循環ループ縮小化工事の 不具合対応状況について

2016.06.30

東京電力ホールディングス株式会社

PE管 継目形状イメージ

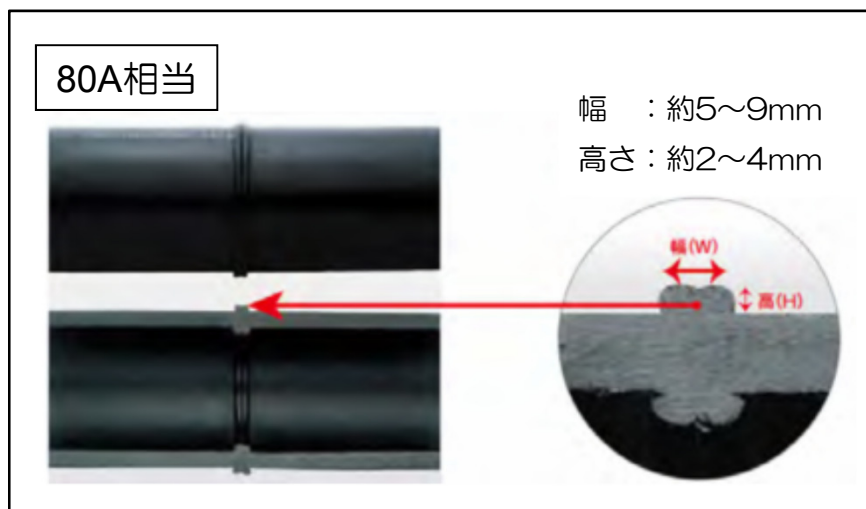
- PE管の圧損評価は鋼管と同等に行っていたが、詳細形状を確認した結果、以下の圧力損失増加要因を確認
 - 突き合わせ融着部の継目形状に起因した圧力損失の増加
 - エルボ（曲がり部）形状の相違（曲がり部内径小）に伴う圧力損失の増加
